Bescheid

**über die Änderung und Ergänzung der
allgemeinen bauaufsichtlichen Zulassung/
allgemeinen Bauartgenehmigung
vom 11. März 2019**

Z-8.1-171

Gerüstbauteile für das Gerüstsystem "Fassadengerüst plettac SL 100"

Anlage A,
 Seite 94

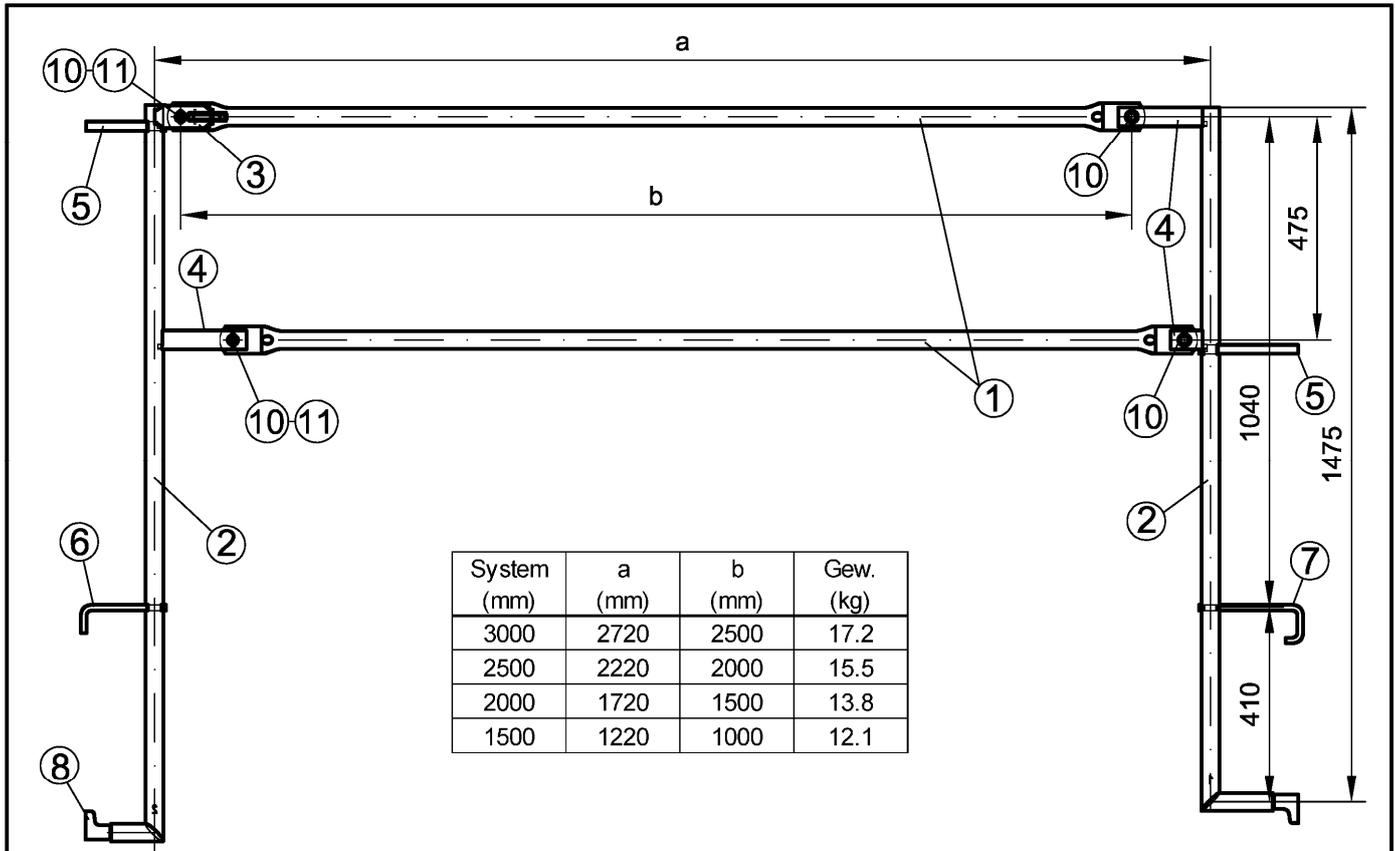
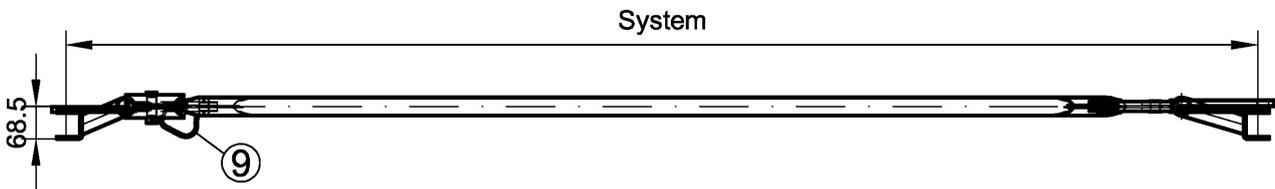
a) Tabelle 3 wird wie folgt ergänzt:

Tabelle 3: Weitere Gerüstbauteile für die Verwendung im Gerüstsystem "Fassadengerüst plettac SL 100"

Bezeichnung	Anlage A, Seite	Details nach Anlage A, Seite oder Komponenten nach	Regelungen für die Herstellung, Kenn- zeichnung und den Übereinstimmungs- nachweis
SL-Sicherheitsgeländer	94	20	geregelt in Z-8.1-29

b) In Anlage A wird die Seite 94 ergänzt.

d) Tabelle B.1 wird wie folgt ergänzt:

Tabelle B.1: Bauteile der Regelausführung

Bezeichnung	Anlage A, Seite
SL-Sicherheitsgeländer	94
